## **Additif 153 – Règlement ONU n° 154**

### **Révision 1 – Amendement 1**

Complément 1 à la série 01 d'amendements – Date d'entrée en vigueur : 30 septembre 2021

### **Prescriptions uniformes relatives à l'homologation des voitures particulières et des véhicules utilitaires légers en ce qui concerne les émissions de référence, les émissions de dioxyde de carbone et la consommation de carburant et/ou la mesure de la consommation d'énergie électrique et de l'autonomie électrique (WLTP)**

« Figure 8/1

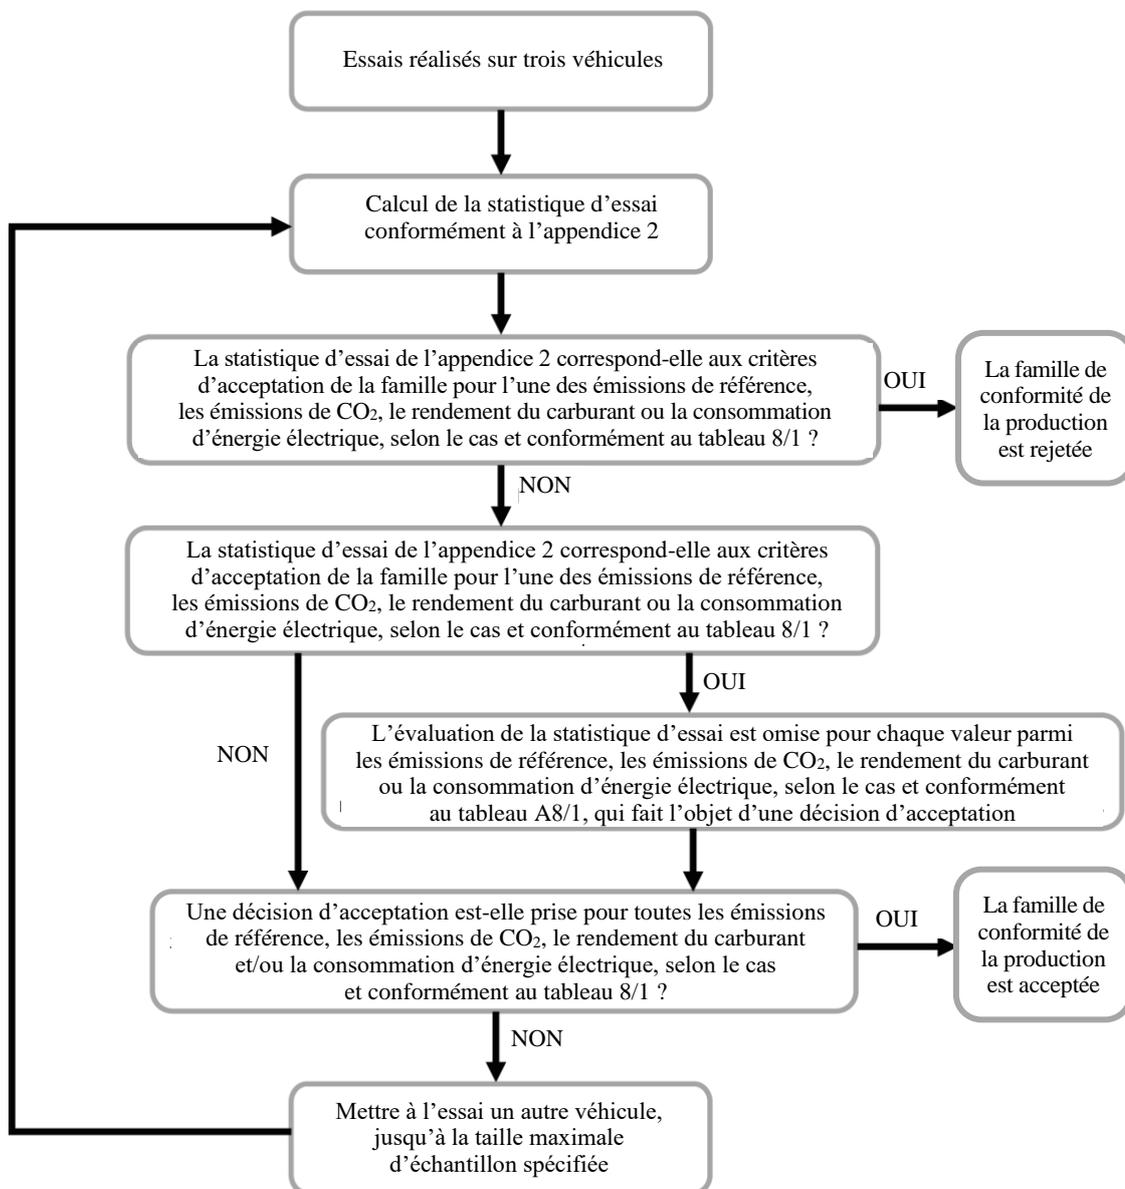
Paragraphe 8.2.3.2, figure 8/1, lire :

**Diagramme de décision relatif à la procédure d'essai de la conformité de la production (essai du type 1)**

Figure A6/4

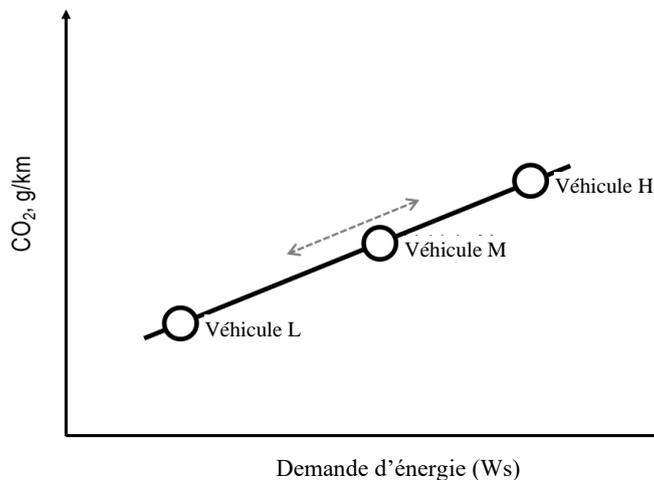
Paragraphe 2.3.2.4, lire :

Les limites de sélection du véhicule M (voir fig. A6/4) sont telles que ni l'écart entre les niveaux d'émission de CO<sub>2</sub> des véhicules H et M ni l'écart entre les niveaux d'émission de CO<sub>2</sub> des véhicules M et L ne sont supérieurs à la plage de CO<sub>2</sub> autorisée conformément au paragraphe 2.3.2.2 de la présente annexe. Les coefficients de résistance à l'avancement sur route et la masse d'essai définis doivent être consignés.

Figure A8/2

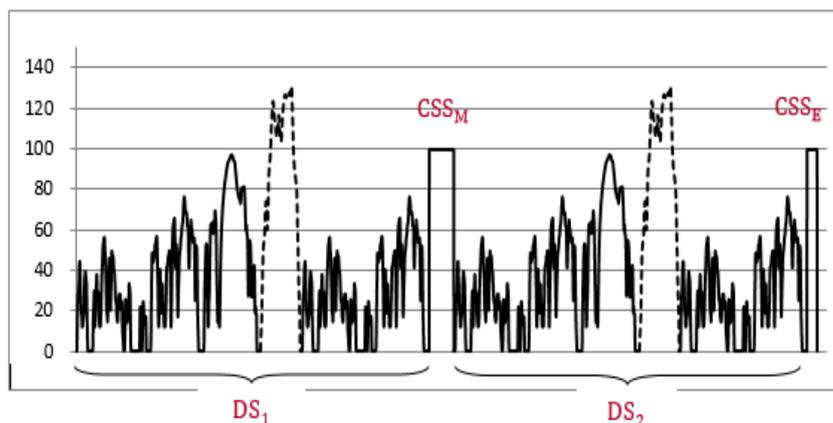
Paragraphe 3.4.4.2.1, lire :

La procédure d'essai du type 1 abrégée est composée de deux segments dynamiques (DS<sub>1</sub> et DS<sub>2</sub>) combinés avec deux segments à vitesse constante (CSS<sub>M</sub> et CSS<sub>E</sub>) comme représenté à la figure A8/2.

Figure A8/5

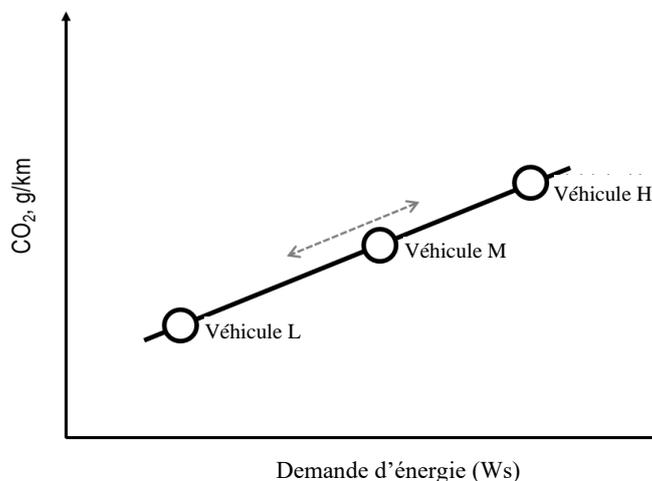
Paragraphe 4.5.1.1.5, lire :

Les limites de sélection du véhicule M (voir fig. A8/5) sont telles que ni l'écart entre les émissions massiques de CO<sub>2</sub> des véhicules H et M ni l'écart entre les émissions massiques de CO<sub>2</sub> en mode maintien de la charge des véhicules M et L ne sont supérieurs à la plage de CO<sub>2</sub> en mode maintien de la charge autorisée conformément au paragraphe 4.5.1.1.2 de la présente annexe. Les coefficients de résistance à l'avancement sur route et la masse d'essai définis doivent être consignés.
